INFORME DE FISCALIZACIÓN AMBIENTAL

AGROSUPER - PLANTA LO MIRANDA
DFZ-2024-1319-VI-RCA

Tabla N° 3: Distancia desde la planta Faenadora a los denunciantes mas lejanos, comparado con la distancia estimada en la modelación de la evaluación ambiental.

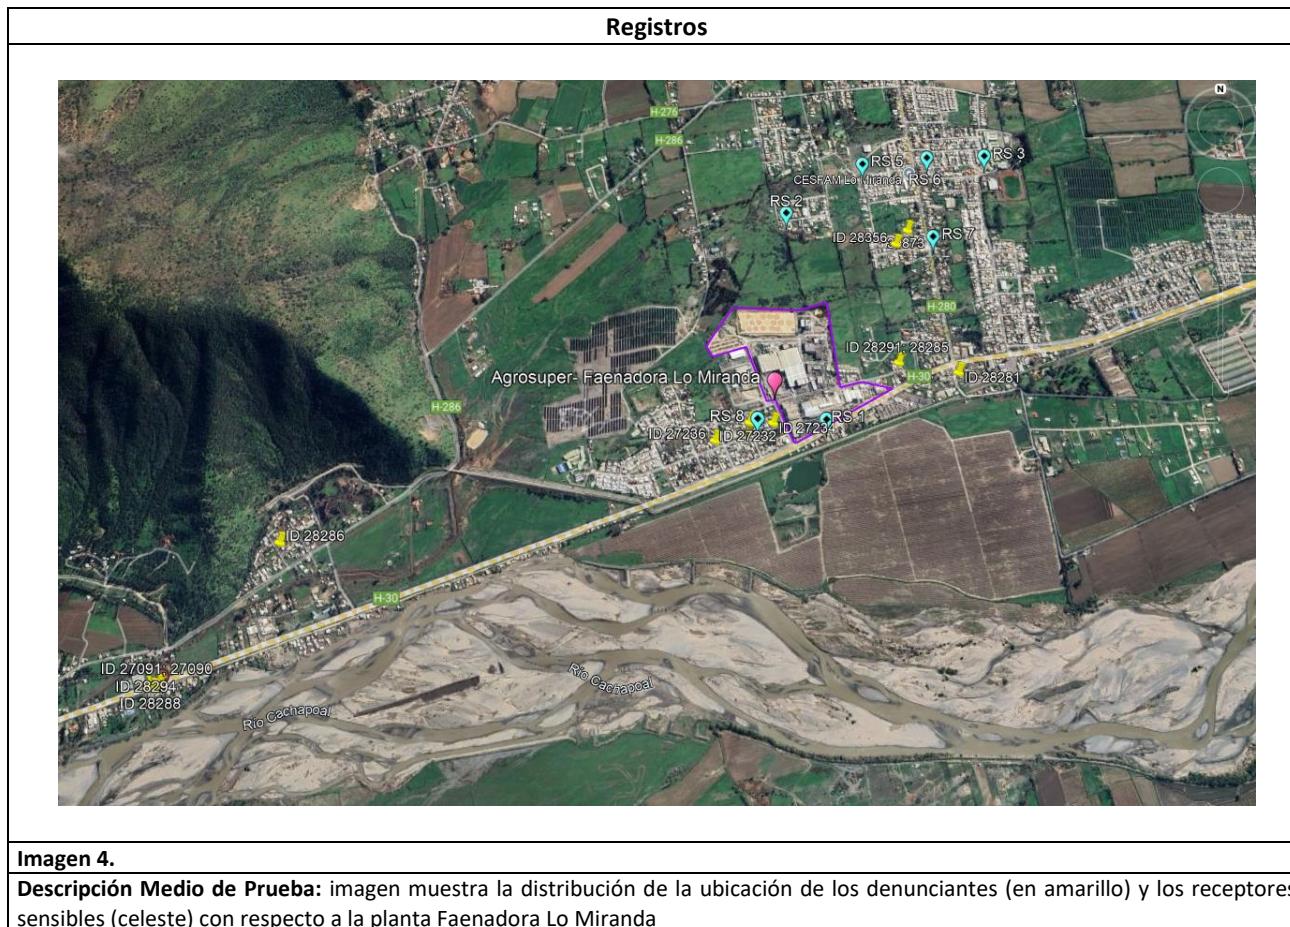
- De la información se puede indicar que, el denunciante que se ubica en la dirección oeste en relación a la planta faenadora, se encuentra a una distancia mayor que la proyectada en la evaluación ambiental, superando en un 1,76 km (2,5 -0,74km) el alcance odorante de emisión de olor proyectada en la evaluación ambiental, a pesar que la planta haya implementado las medidas de mitigación de olores.

Imagen 5.

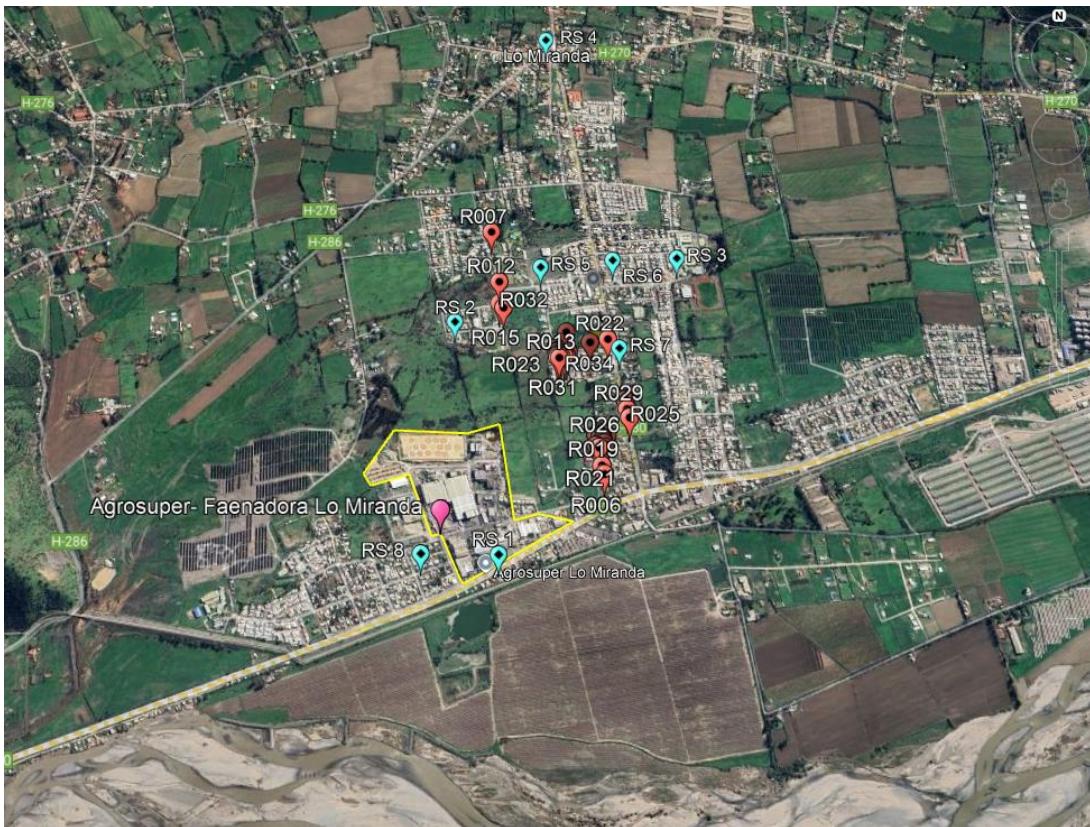
- ✓ Respecto al mapa de denuncias de olores entregado por el titular (ver Imagen 5), llama la atención que todos los denunciantes se emplazan en el sector Nor Este de la planta faenadora, donde se encuentra la población Los Conquistadores, y no se observan denuncias registradas de la comunidad que se encuentra más próxima a la planta que corresponde a la población Santa Cristina, ubicada al lado Oeste de la planta, lo cual podría ser atribuible a que la empresa no ha difundido su canal de comunicación (whatsapp) con esta comunidad y/o su junta de vecinos, ya que de acuerdo al registro de denuncias de esta Superintendencia es justamente la comunidad de la población Santa Cristina, la que ha realizado un mayor número de denuncias en contra de la faenadora por malos olores percibidos.

Registro
 <p><i>Imagen N° 6 y 7: demarcación vial y valla peatonal en mal estado, cruce calle Estadio con Ruta H-30.</i></p>

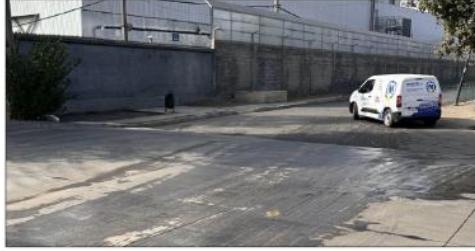
- Además, se pudo constatar demarcación vial y vallas peatonales en mal estado en cruce peatonal y de ciclos ubicado en intersección de calle Estadio con Ruta H-30, el cual corresponde al acceso al proyecto. Esto es posiblemente provocado por el ingreso y salida frecuentes de camiones de carga.
